改善箇所説明図

不具合の内容

改善措置の内容

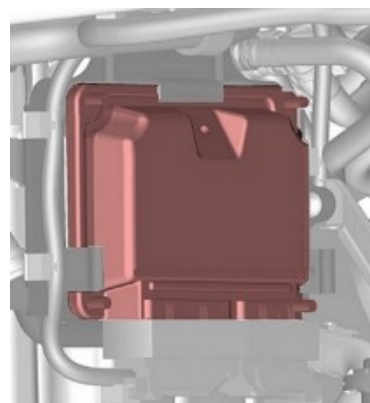
は、プログラムを書き換える部品を示す

横滑り防止装置（ESC）の機能において、ハイドロリックコントロールユニットの制御プログラムが不適切なため、ハンドリングモードが選択されたまま再度エンジン始動した際に、ESCシステムが初期設定モードに戻らない。そのため、協定規則第13-H号（乗用車の制動装置）の規定に適合していない。

全車両、ハイドロリックコントロールユニットの制御プログラムを対策プログラムに書き換え、取扱説明書の記載を追加するラベルを貼付する。

識別：改善済車両には運転席後ろにあるカバー内のシャシー右上に白色のペイントを塗布する。
